Comune di Ozzano dell'Emilia

Procedimento di approvazione del Piano Operativo Comunale stralcio denominato “POC ANS_B Ex Sinudyne” del Comune di Ozzano dell’Emilia con valore ed effetti di PUA (Piano particolareggiato di iniziativa privata) e contestuale valore di permesso di costruire per le opere di urbanizzazione, comprensivo della Valutazione di sostenibilità ambientale e territoriale (Valsat)

Allegato A “Relazione di Controdeduzione”

CONTRODEDUZIONI AI PARERI DEGLI ENTI

Riserva n. 2

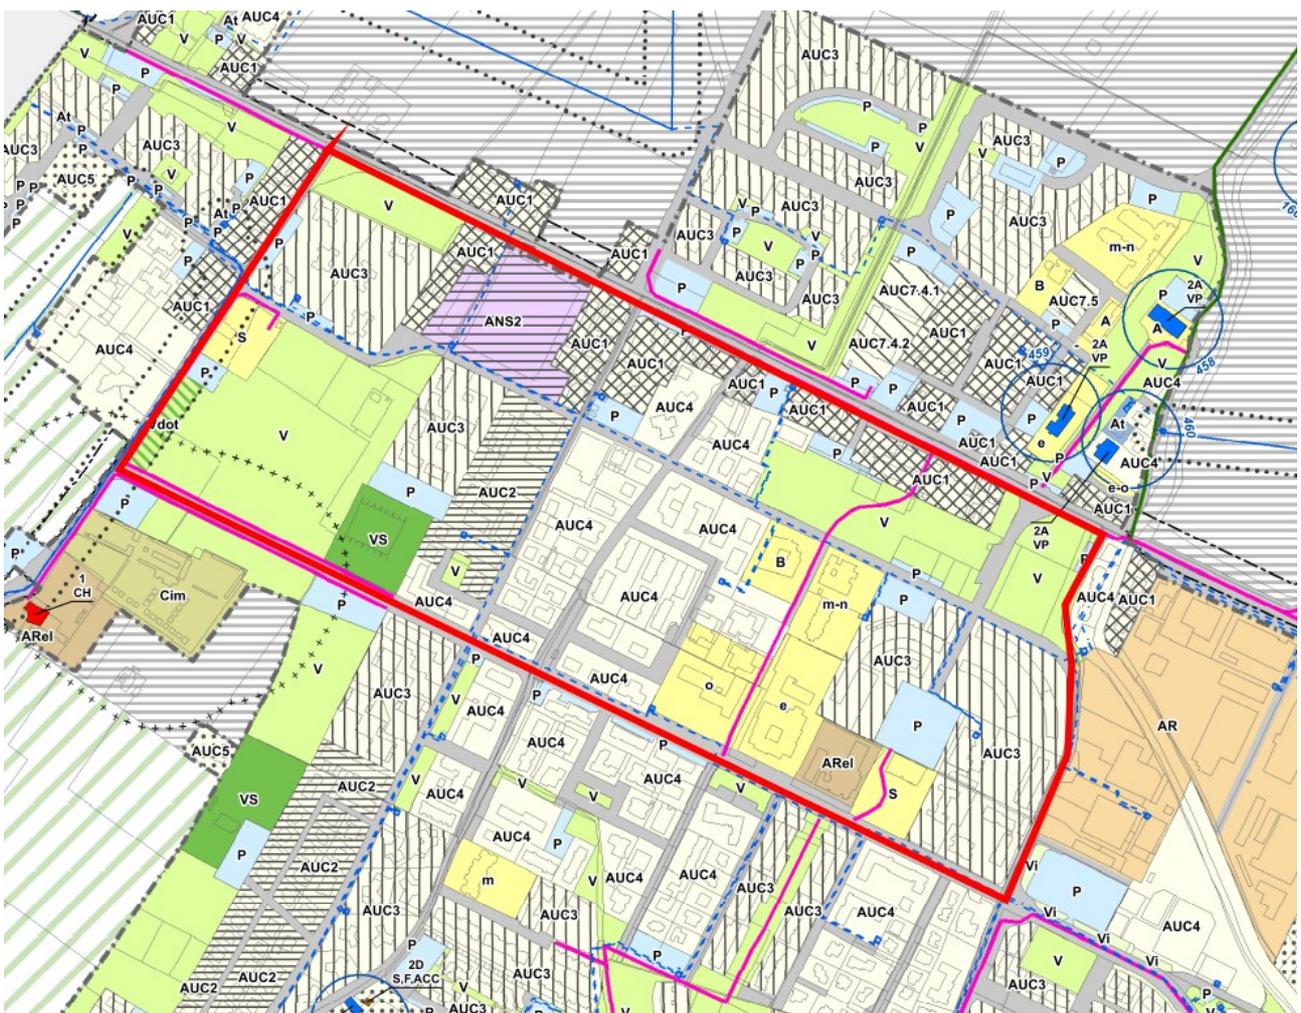
"Tenendo conto delle particolari caratteristiche dell'ambito legate all'obiettivo della riqualificazione si chiede di individuare una soluzione progettuale che consenta di massimizzare le quantità di aree per attrezzature e spazi collettivi, eventualmente anche attraverso l'individuazione di ulteriori aree da acquisire e attuare in prossimità dell'intervento. Qualora si accerti l'impossibilità di procedere con la realizzazione e

cessione della quota di dotazione prevista dal PSC, si chiede dimostrare che, con la monetizzazione prevista, lo standard quantitativo minimo di 30 mq/abitate sia soddisfatto non solo a livello comunale, ma anche piu nello specifico nella porzione di tessuto urbano opportunamente individuata in cui il nuovo intervento si inserisce, perseguendo una logica non solo quantitativa ma anche qualitativa dello standard.”

L'obiettivo primario perseguito è stato quello della riduzione della superficie permeabile dell'area, che attualmente risulta impermeabilizzata al 100% e per larga parte occupata da edificio abbandonato da anni. L'area risulta inserita in ambito urbanizzato ma connotato da diversi e ampi spazi verdi pubblici pertanto si è perseguito prioritariamente il raggiungimento di un equilibrio che garantisca la fattibilità dell'intervento tenendo anche conto della collocazione dell'area stessa limitrofa alla Via Emilia e come tale non ottimale per la realizzazione di spazi la cui fruibilità risulterebbe comunque condizionata da questa arteria connotata da un traffico considerevole.

E' stata eseguita la verifica dello standard quantitativo minimo attuale di porzione del capoluogo che si può ritenere quella di riferimento per l'intervento corrispondente all'areale compreso tra la Via Emilia e Viale Il Giugno in direzione Nord-Sud e Via San Cristoforo Via S. Andrea in direzione Est-Ovest (in calce planimetria con individuazione in colore rosso del perimetro considerato) dalla quale risulta che, allo stato attuale, lo standard mq/abitate è pari a mq. 32,5 circa. Quindi perfettamente conforme allo standard minimo richiesto.
